DODATEK Č. 10 KE SMLouvĚ O DíLO Č. 487/OVZ/PV/2018

Technický list změny (TLZ 63)

TLZ č./verze:	63/ver1
Datum předložení TLZ:	Zhotovitel předložil 5.6.2020
Smlouva o dílo (SoD) č.:	487/OVZ/PV/2018 ze dne 04.09.2018, ve znění Dodatku č. 1 ze dne 16.10.2018, Dodatku č. 2 ze dne 27.11.2018, Dodatku č. 3 ze dne 14.1.2019, Dodatku č. 4 ze dne 15.2.2019 a Dodatku č. 5 ze dne 5.4.2019, Dodatku č. 6 ze dne 8.7.2019, Dodatku č. 7 ze dne 7.10.2019, Dodatku č. 8 ze dne 6.2.2020, Dodatku č. 9 ze dne 28.5.2020
Projekt registrační číslo:	CZ.02.2.67/0.0/0.0/16_016/0002295
Stavba:	Stavební úpravy a přístavba budovy č. 47 a rekonstrukce části areálových komunikací, Olomouc Holice
Objekt:	Stavba 1, stavební objekt SO 01 Přístavba a stavební úpravy objektu č. 47
Název změny:	Doplnění a změna povrchových úprav konstrukcí v oblasti auly, doplnění osvětlení nad únikovými východy z auly, doplnění okapového chodníku kolem auly

P.č.	Oddíl	Číslo položky	Název položky	MJ	Množství	Cena / MJ	Celkem
	Vlastní		KORADO RADIK PLAN VK 22-60-P00 600x1600 Záměna za kratší avšak výkonější, designově odlišné otop. Těleso	ks	12	5 065,31	60 783,72

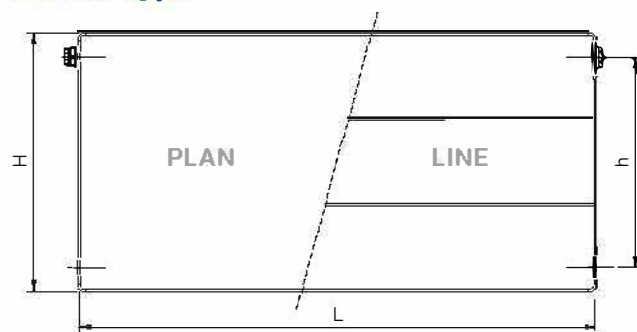
Záměna radiátorů v místnostech č. 1.39 – 1.41 za radiátory KORADO RADIK PLAN VK 22-60-P00 600x1600 mm je z pohledu AD možná.

Výkon a typ stavbou navržených radiátorů RADIK PLAN VK 22-600-1600 je 2230W (při 75°/55°/20°C)
